OGGETTO: Parere negativo in merito al progetto di un impianto eolico, denominato "Parco eolico Leva", costituito da n.9 aerogeneratori da 5,7 MW ciascuno, per una potenza complessiva pari a 51,3 MW, da realizzarsi nei Comuni di Montevago (AG) e Santa Margherita di Belice (AG), e dalle opere civili ed elettriche da realizzarsi nei Comuni di Sambuca di Sicilia (AG) e Menfi (AG). Proponente: RWE Renewables Italia S.r.l.

Procedimento codice 6193

Osservazioni allo S.I.A. del progetto di un impianto eolico, denominato "Parco eolico Leva", costituito da n.9 aerogeneratori da 5,7 MW ciascuno, per una potenza complessiva pari a 51,3 MW, da realizzarsi nei Comuni di Montevago (AG) e Santa Margherita di Belice (AG), e dalle opere civili ed elettriche da realizzarsi nei Comuni di Sambuca di Sicilia (AG) e Menfi (AG). Proponente: RWE Renewables Italia S.r.l. Procedimento codice 6193

Figura 1: Aree non idonee per la zona in oggetto così come riscontrabile sul sito del S.I.T.R.

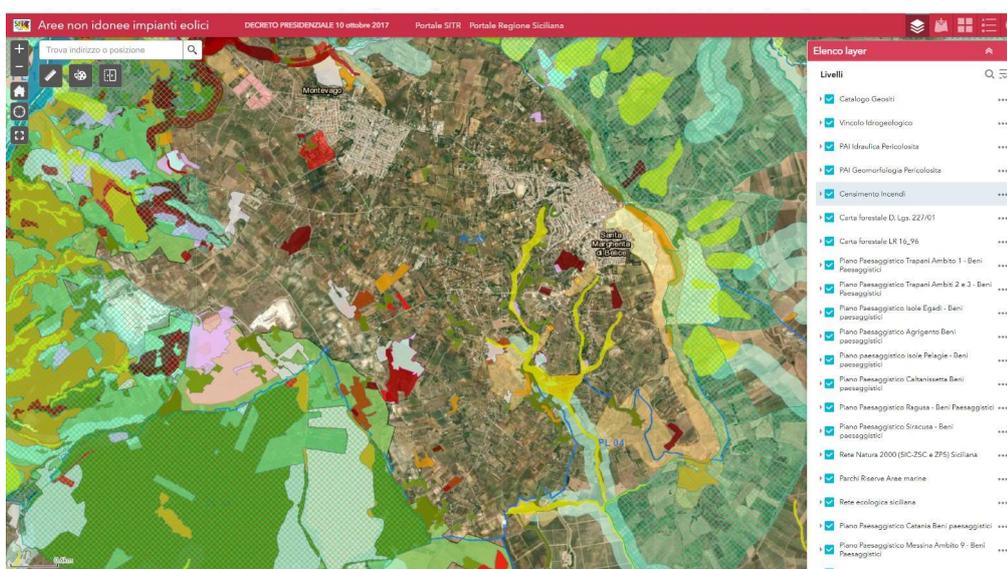
Nella **figura 1** si riporta la stampa delle aree non idonee per la porzione di territorio in oggetto così come consultabile dal S.I.T.R.

Si segnala come, la mappa delle aree idonee rinvenibile nel S.I.T.R. sia diversa e ben più estesa della carta regionale delle aree non idonee presentat dalla società proponente e rinvenibile nel documento allegato al S.I.A. con codice *PELE_6_EPD_020_A*, così come la società nella Sintesi non tecnica pag. 15documentop codice *PELE_6_SNT_016_A*, la società dichiara

Figura 4: Aree ricadenti in zona di vincolo Idrogeologico. L'aerogeneratore PELE 09 ricade in tale zona

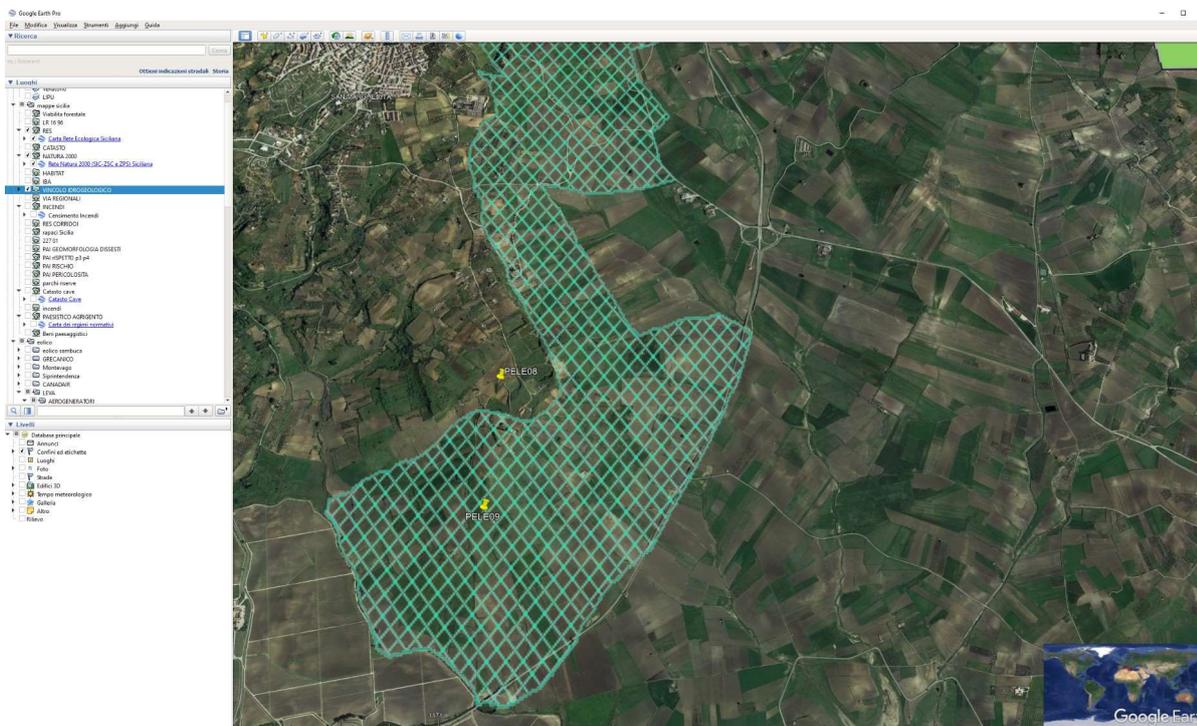
L'aerogeneratore **PELE 09** rappresentato in *figura 4* ricade all'interno del Vincolo idrogeologico ai sensi del Regio Decreto n. 3267 del 30 dicembre 1923 e del Regio Decreto n. 1126 del 16 maggio 1926 compiuta in verde e quindi in area "non idonea"

Figura 5: Aree vincolate dal vigente Piano Paesaggistico di Agrigento, gli aerogeneratori PELE 08 e PELE 09 si sovrappongono con aree vincolate

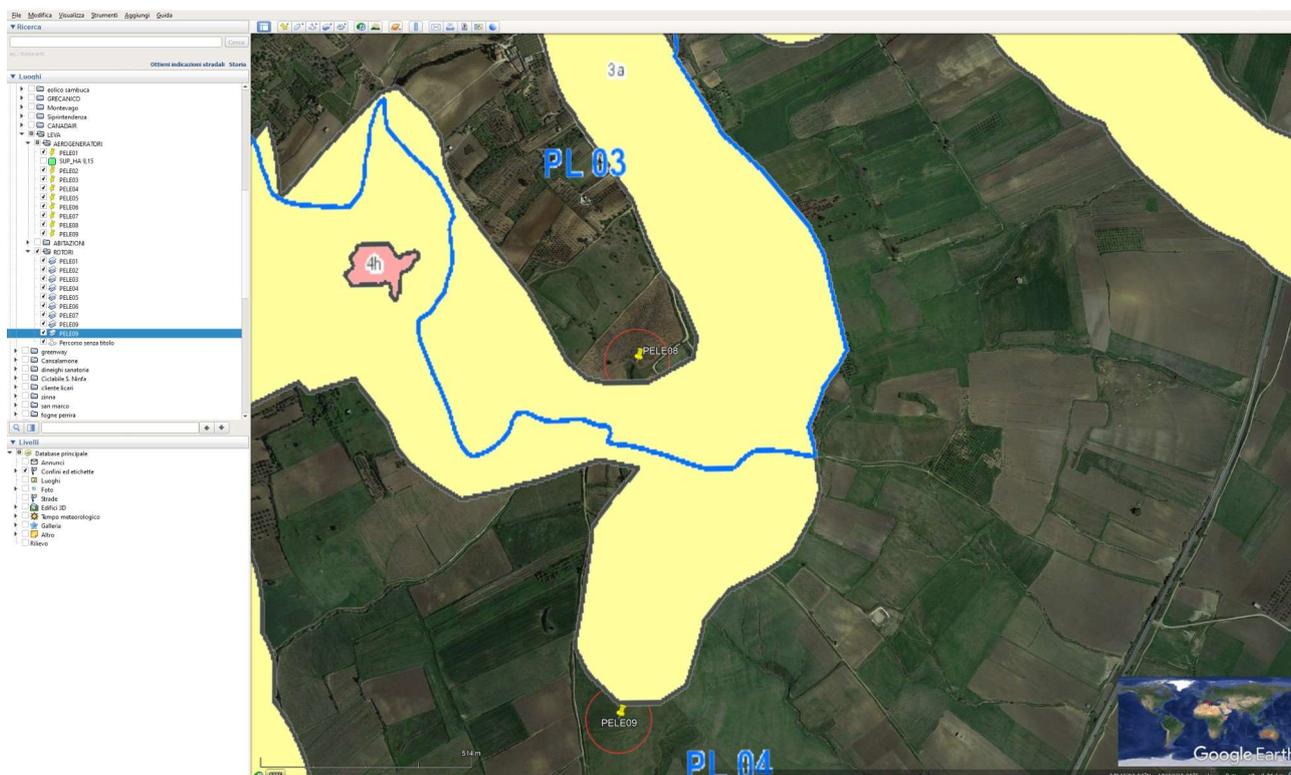
Gli aerogeneratori **PELE 08 e PELE 09** si sovrappongono con aree vincolate dal piano paesistico e nello specifico:

- Paesaggio locale 03 Valle del Belice;
- aree di interesse archeologico ai sensi dell' art.142, lett. m, D.lgs.42/04: scheda SMB_04

Figura 6: Distanza di PELE03 dalle aree boscate. La proiezione dell'aerogeneratore si sovrappone su un'area boscata, ed il suo asse ha una distanza di circa 98 metri da un bosco con superficie inventariata pari a 9,15 ettari

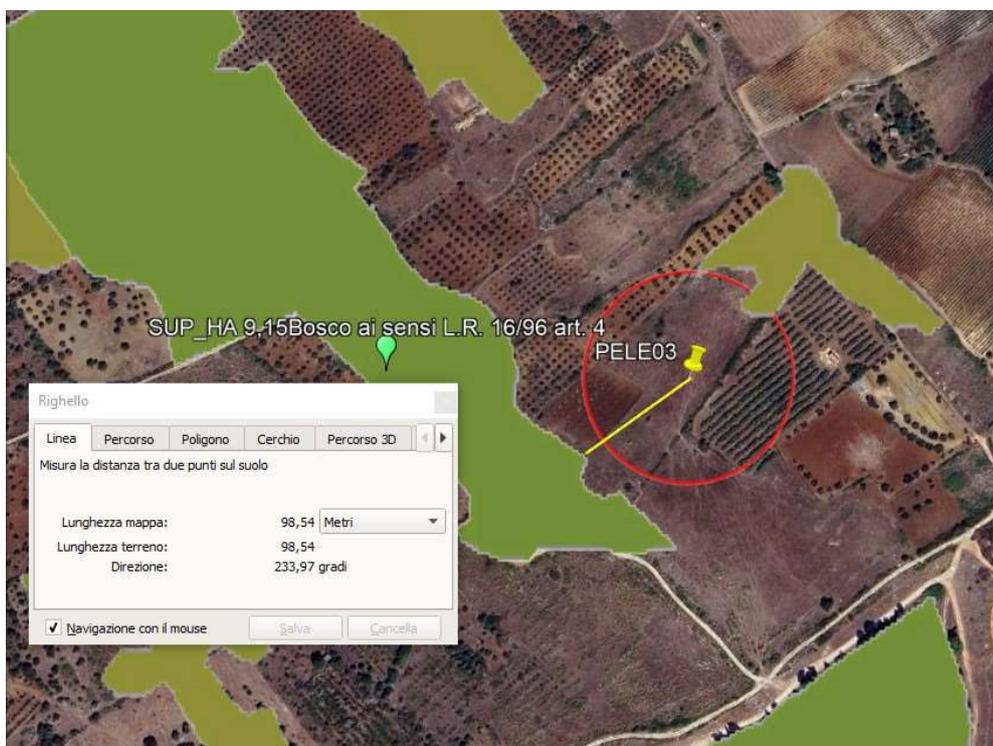
Si segnala come l'aerogeneratore con sigla **PELE03** abbia la proiezione dell'aerogeneratore che sovrasta un bosco ai sensi della LR.16/96 ed il suo asse si trova a soli 95 metri da un bosco con superficie inventariata di 9,15 ha, che quindi avrebbe una distanza di inedificabilità assoluta pari a 185 metri (distanza calcolata ai sensi del comma 3 dell'art. 10)

Figura 7: Distanza di PELE05 dalle aree boscate. La proiezione dell'aerogeneratore si trova ad una distanza dal bosco del Magaggiaro (superficie superiore ai 10 ha) inferiore ai 200 metri

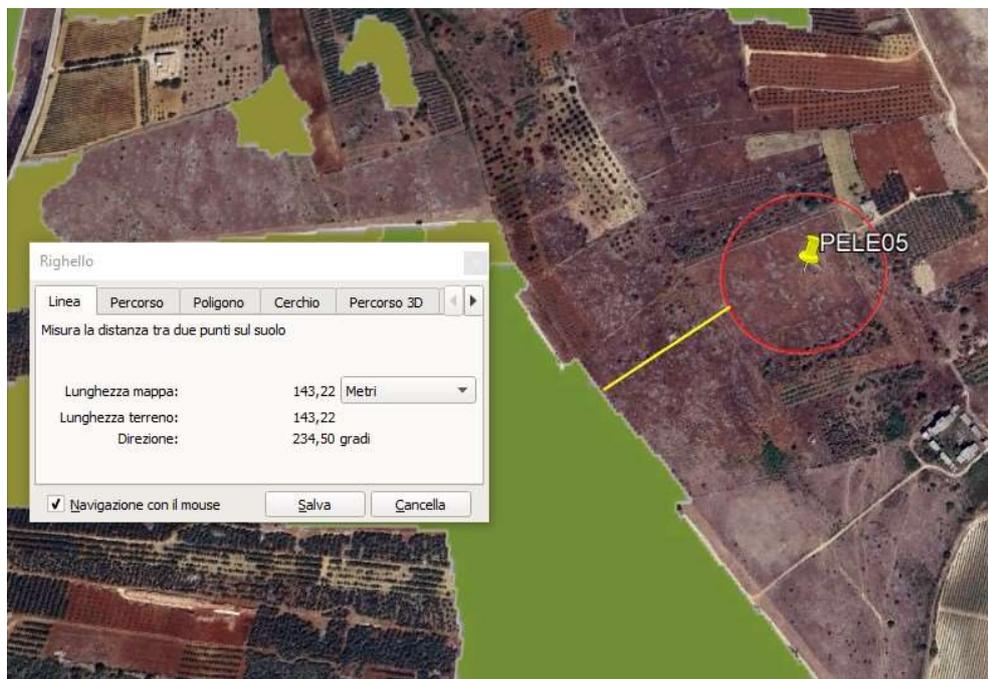
Il **PELE 05** e **PELE06** si trova ad una distanza inferiore a 200 metri da un bosco inventariato con superficie superiore ai 10 ettari (bosco del Magaggiaro).

Figura 9: Distanza di PELE07 dalle aree boscate. La proiezione dell'aerogeneratore si trova ad una distanza inferiore ai 200 metri da un bosco con superficie inventariata superiore ai 10 ha

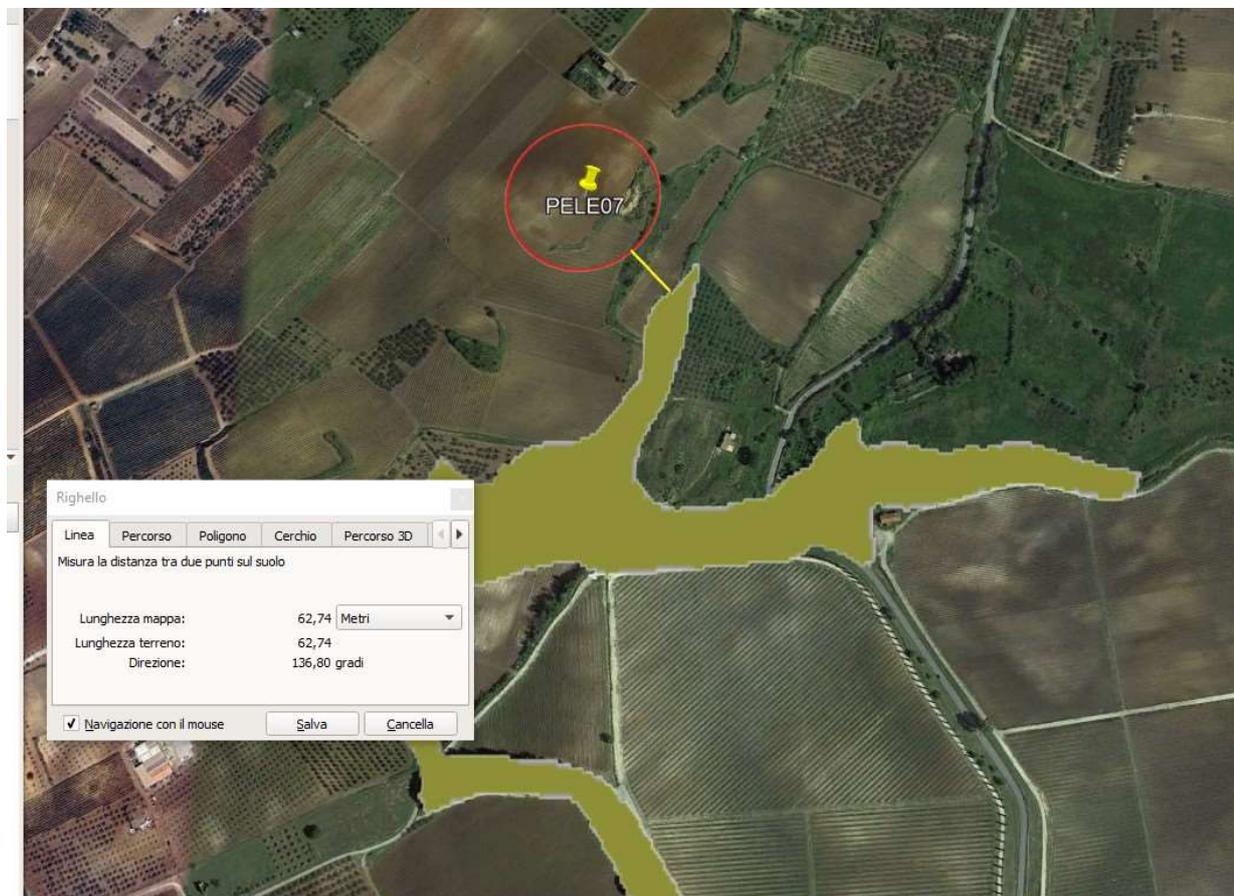
Il **PELE07** si trova a soli 62 metri da un bosco superiore ai 10 ettari censito ai sensi della legge 227/2001, il limite di inedificabilità assoluta in questo caso è di 200 metri, si specifica che l'asse dell'aerogeneratore si trova a soli 140 metri.

Figura 11: Sovrapposizione tra l'aerogeneratore PELE 03 e le aree percorse da incendio. La proiezione dell'aerogeneratore ricade sulle suddette aree

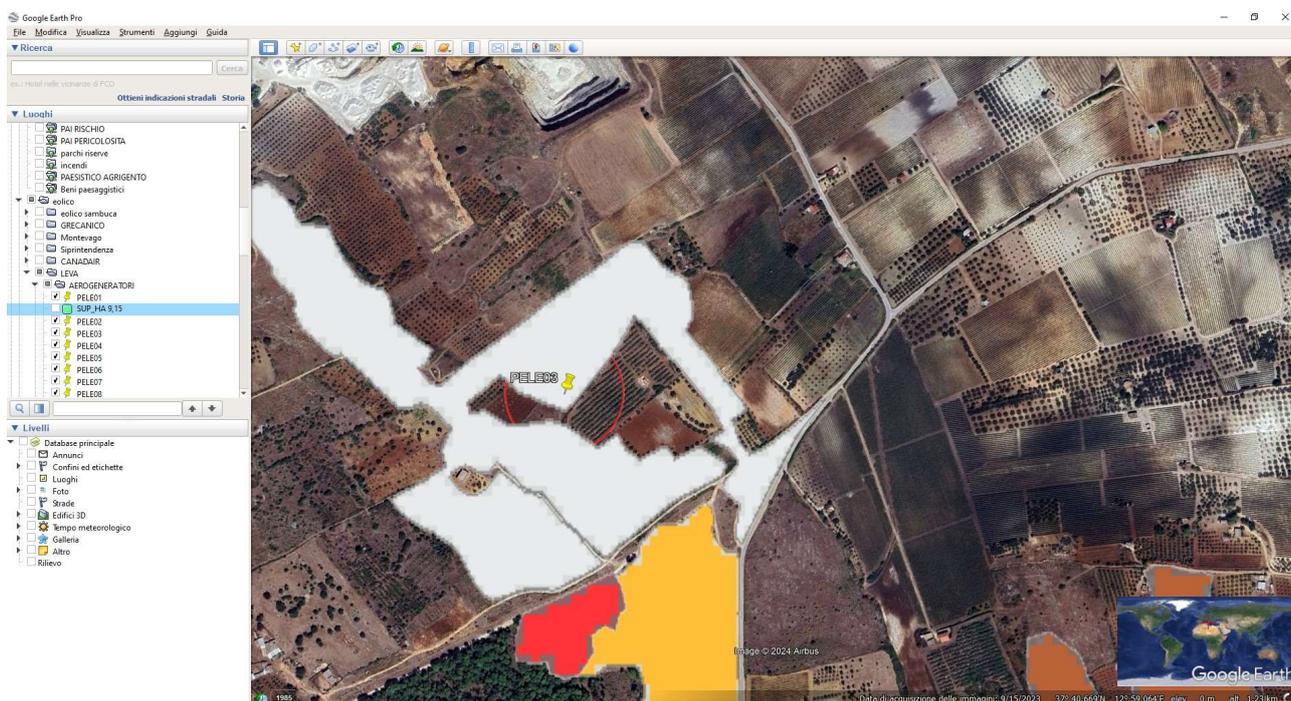
Consultando il SITR, accendendo i layer catsato incendi dal 2014 in poi, si riscontra che gli aerogeneratori PELE 01, PELE03, PELE 04, PELE 05 ricadono in aree percorse da incendio da meno di 10 anni e Quindi ai sensi della normativa vigente non è possibile la ***“la realizzazione di edifici nonché di strutture e infrastrutture finalizzate ad insediamenti civili ed attività produttive”***.

Sovrapponendo tali aree (incendi successivi al 2014) con la posizione degli aerogeneratori si ricava che i seguenti aerogeneratori ricadono in aree non idonee (*ref. Fig. 10, 11, 12 e 13*):

Figura 16: Stralcio della Bird Sensivity map in relation to wind energy development, con inserite le posizioni degli aerogeneratori. Tutti gli aerogeneratori ricadono in area Very High sensitivity (rosso)

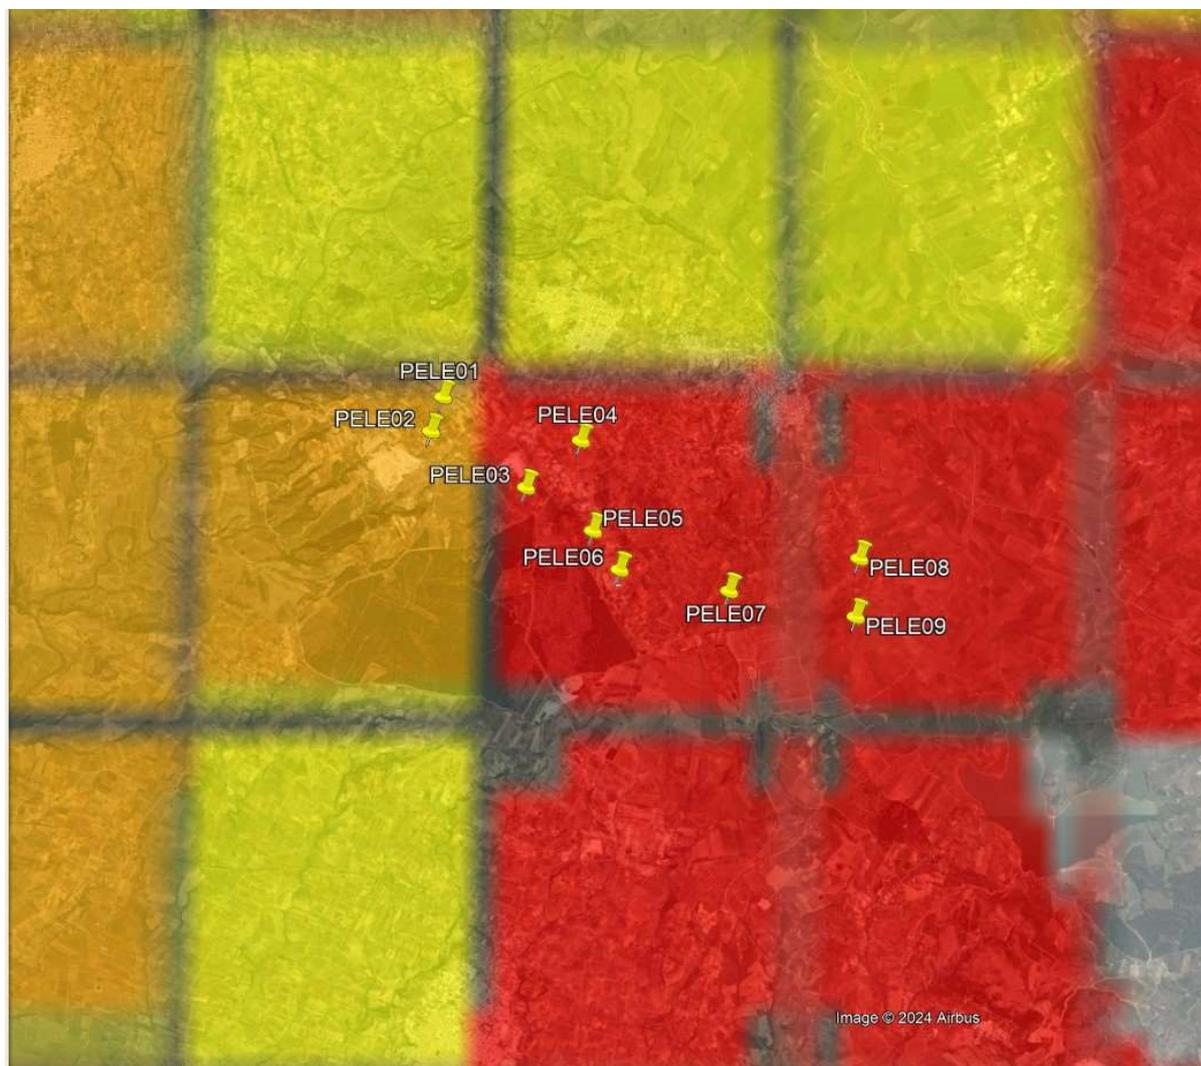
L'area è per altro è considerata ad alto valore avi-faunistico dalla LIPU nello specifico l'intero impianto ricade tra i livelli di sensibilità Very High (nella mappa in rosso) ed Hig (nella mappa in arancione) della *Bird Sensivity map in relation to wind energy development* (rif. fig. 16)

Inoltre la presenza di aree ad alta sensibilità individuate dalla LIPU rende incompatibile l'area all'impianto.

Figura 17: L'impianto dista circa 5 Km dalla ZSC ITA040006 Complesso Monte Telegrafo e Rocca Ficuzza e ZPS ITA020048 Monti Sicani, Rocca Busambra e Bosco della Ficuzza

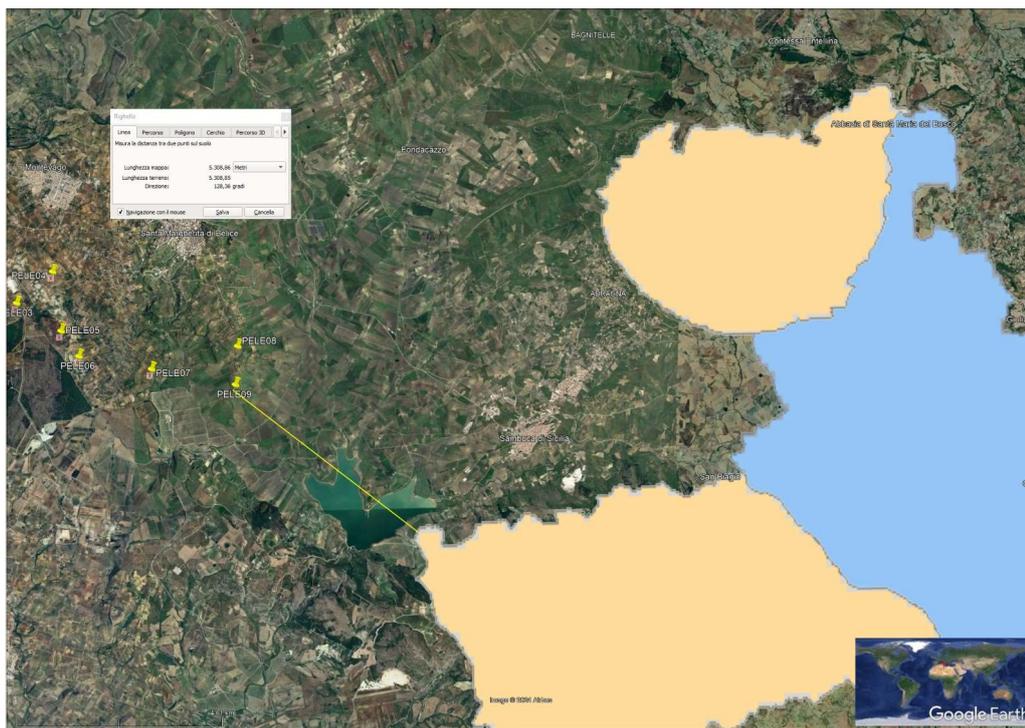
l'area è in prossimità a siti Natura 2000 *ref fig. 17 e 18* e riserve :

Per la presenza di aree Natura 2000 con avifauna protetta nelle prossimità dell'impianto si sarebbe dovuta esperire una procedura VinCA.

Figura 19: Habitat altamente idonei (nero) ed idonei (grigio) per il falco Lanario (Falco biarmicus feldeggii). In giallo gli aerogeneratori

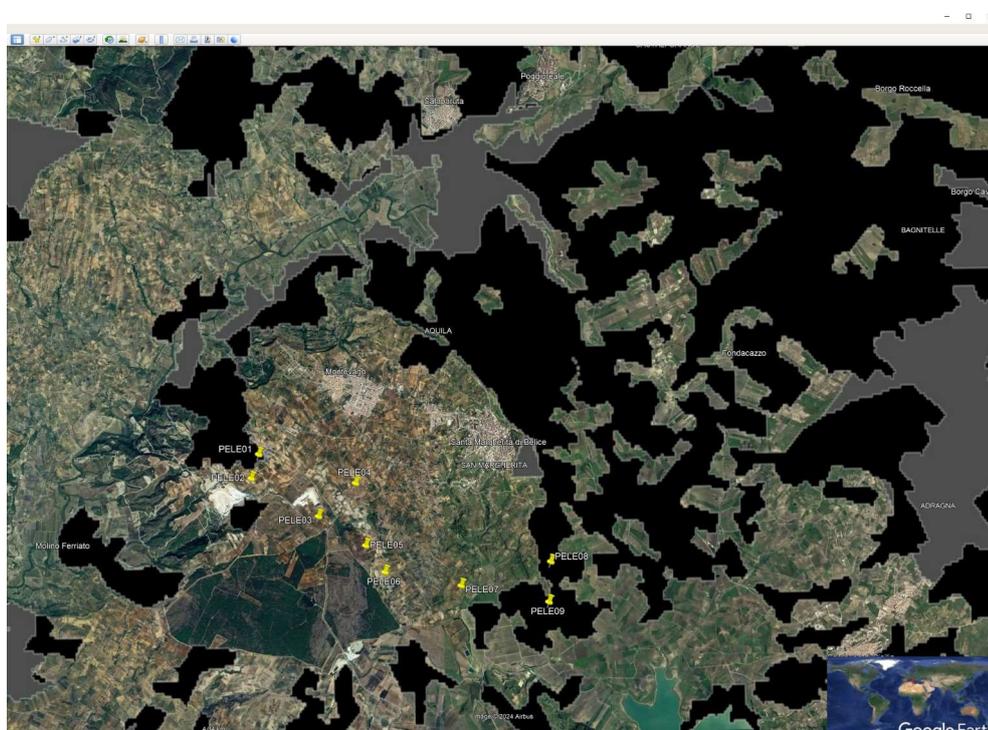
Nella zona dell'impianto sono state avvisate in seno al progetto LiFe ConRasi, tra le ultime coppie presenti in Sicilia, *fig. 20*, l'area è per altro considerata un habitat altamente idoneo (nero) ed idoneo per la specie *fig. 19*.

Tali emergenze ambientali sono state trascurate dallo S.I.A. e rendono incompatibile l'impianto con l'alto valore naturalistico dell'area.

Figura 21: in rosso le aree dove è stata osservata Aquila di Bonelli. Le aree si sovrappongono all'area di progetto o sono molto prossime

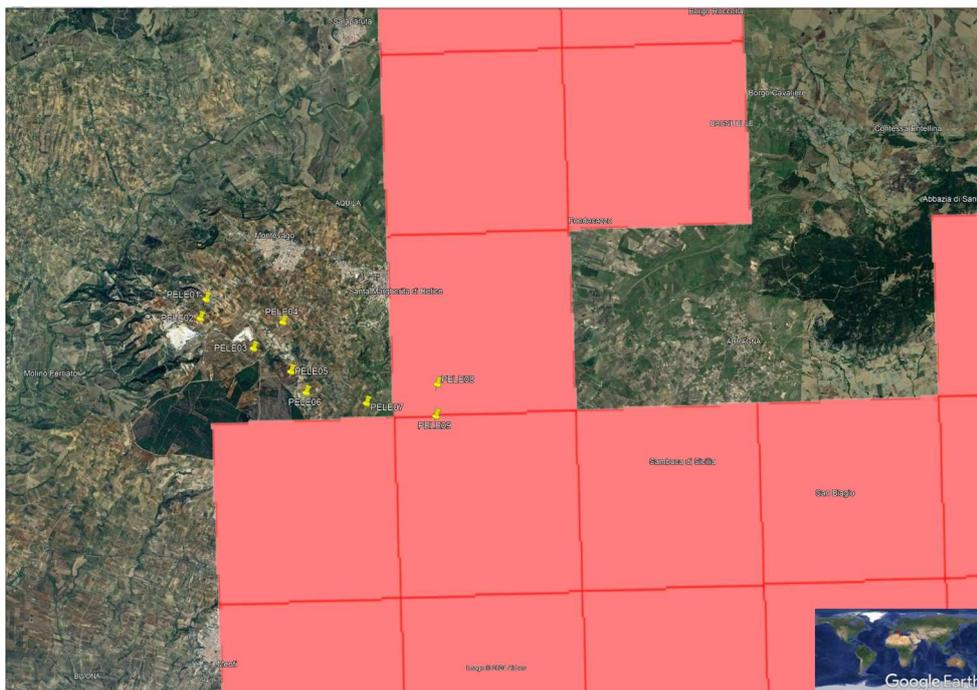
Nella zona dell'impianto sono state avvisate in seno al progetto LiFe ConRasi, tra le ultime coppie presenti in Sicilia, *fig. 21*, l'area è per altro considerata un habitat altamente idoneo (nero) per la specie *fig. 22*.

Tali emergenze ambientali sono state trascurate dallo S.I.A. e rendono incompatibile l'impianto con l'alto valore naturalistico dell'area.

Figura 23: Habitat altamente idonei (nero) ed idonei (grigio) per Il Capovaccaio (*Neophron percnopterus*). In giallo gli aerogeneratori

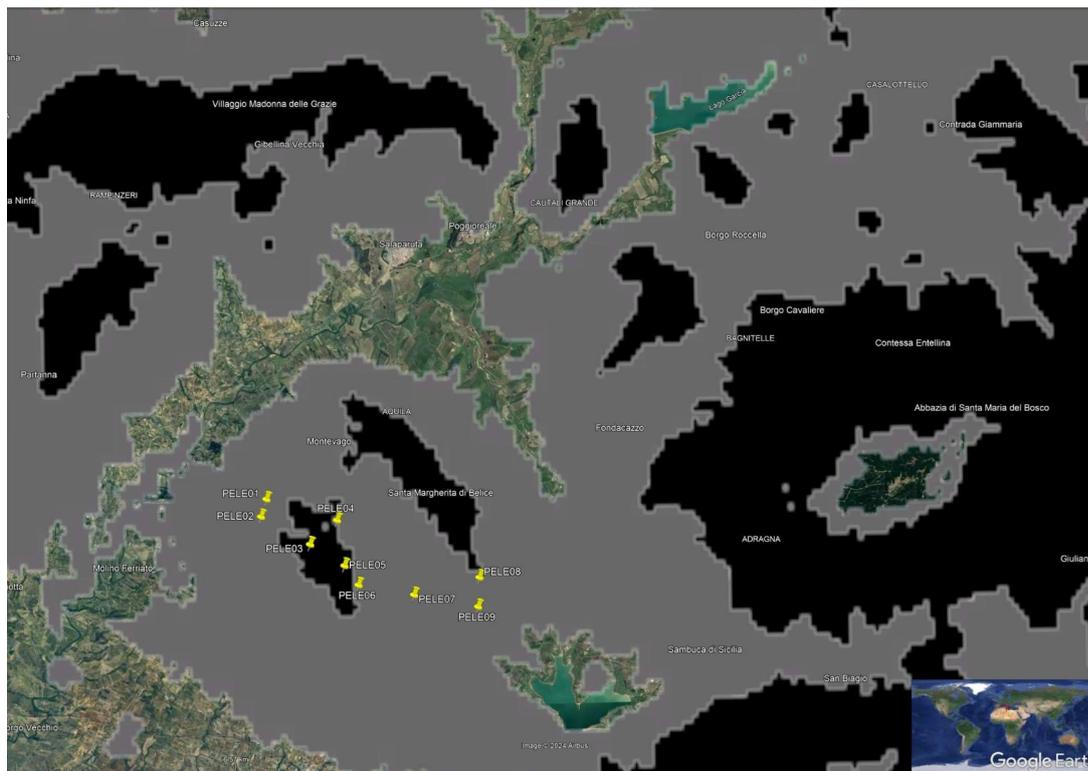
Il Capovaccaio, non è presente in zona, anche se gli avvistamenti più vicini distano solo 18 Km, in ogni caso l'area viene considerata un habitat altamente idoneo o idoneo *rif. fig. 23*, quindi nell'auspicata ipotesi di ripopolamento è un habitat di elezione che va tutelato

Nonostante queste gravi criticità relative all'avifauna, non sono state messe in atto le misure di salvaguardia previste dalla norma.
